>> PAGE 80, PARAGRAPHE “LA SECTION FÉY - HAUCONCOURT” :

>> PAGE 86, CARTE DES CONDITIONS DE CIRCULATION AVEC
PROJET EN 2030 (HYPOTHÈSE DE CROISSANCE DE TRAFIC BASSE) :

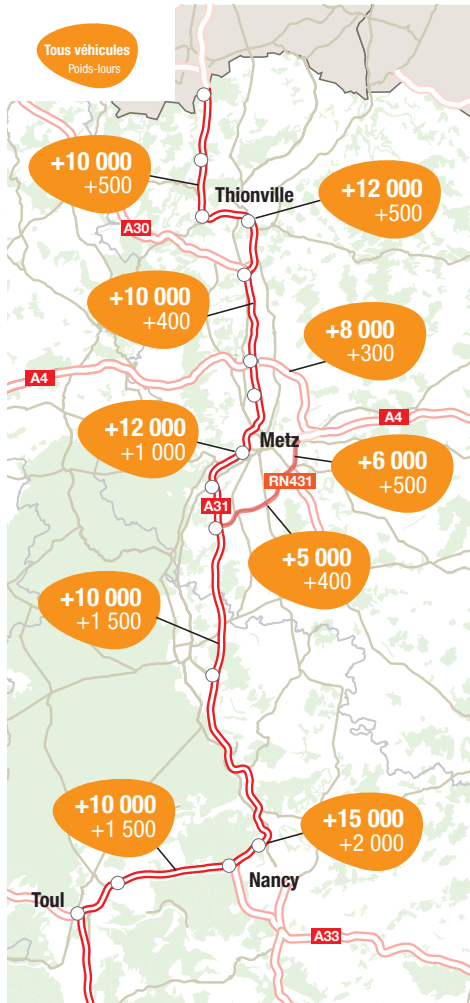
Au lieu de “conditions de circulation fluide (verte) pour le tronçon neuf situé entre Fameck et L’Etoile”, il faut lire “des conditions de circulation denses (jaune) pour le tronçon neuf situé entre Fameck et L’Etoile”.
